Høringssvar for den kystnære havvindmøllepark ved Vesterhav Nord

j. nr. NST-131-00168

Kabler og anlæg på land

Luffoto 1954 – godt med vandhuller

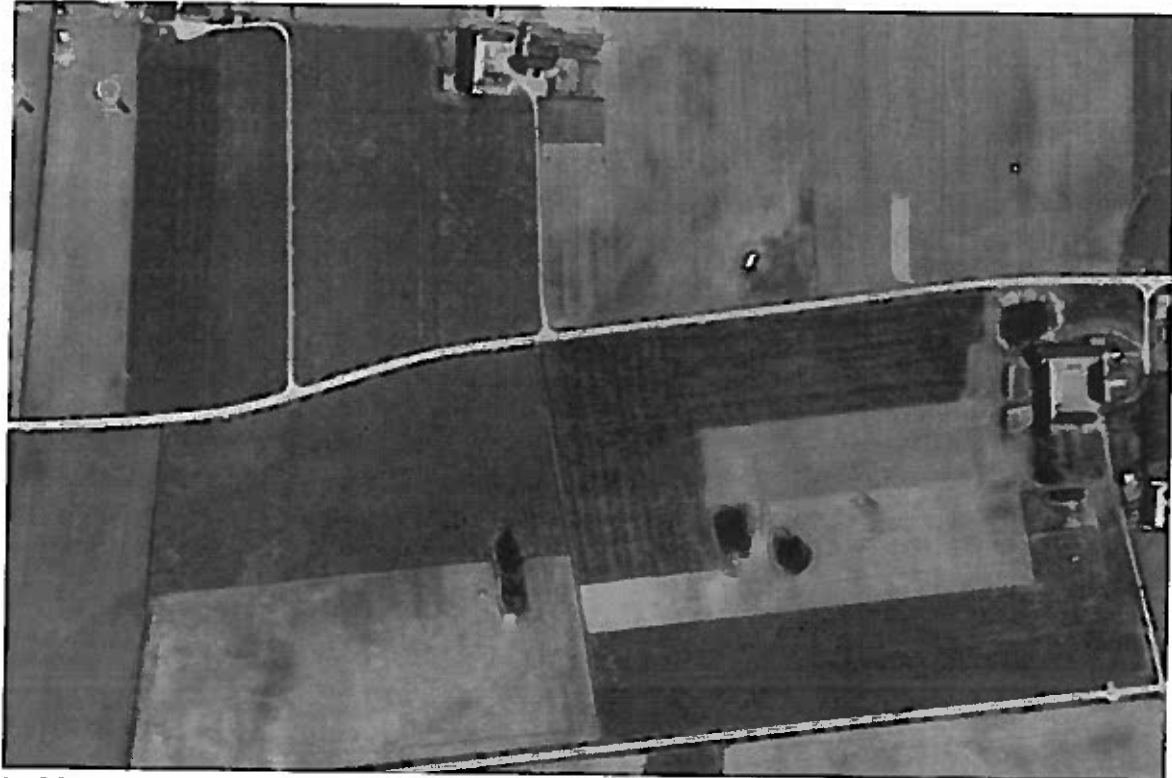
Så til lidt fakta om området – den østlige del af bruttoarealet, syd for Refskovvej står altid under vand om vinteren, så meget så der i perioder er en stor sø og rastende fugle holder vinterkvarter. Det fremgår tydeligt af nedenstående historiske kort og bliver i området kaldt for engene og det fornægter sig ikke.

Jordbunden er meget leret i området og derfor længe om at udtørre. Iflg. Naturdata er det område med særlige drikkevandsinteresser og indvindingsopland til bl.a. Houe - og Engbjerg Vandværker. Det er i Del 3 af vvm-redegørelsen blot konkluderet, at lerlaget yder beskyttelse. Dog må det formodes, at en enhver form for dræning giver øget risiko for forurening i lavereliggende vandførende lag. Og jeg kan ikke forestille mig, at man etablerer en kabelstation midt i et vintervandhul/gammel eng uden yderligere dræning.
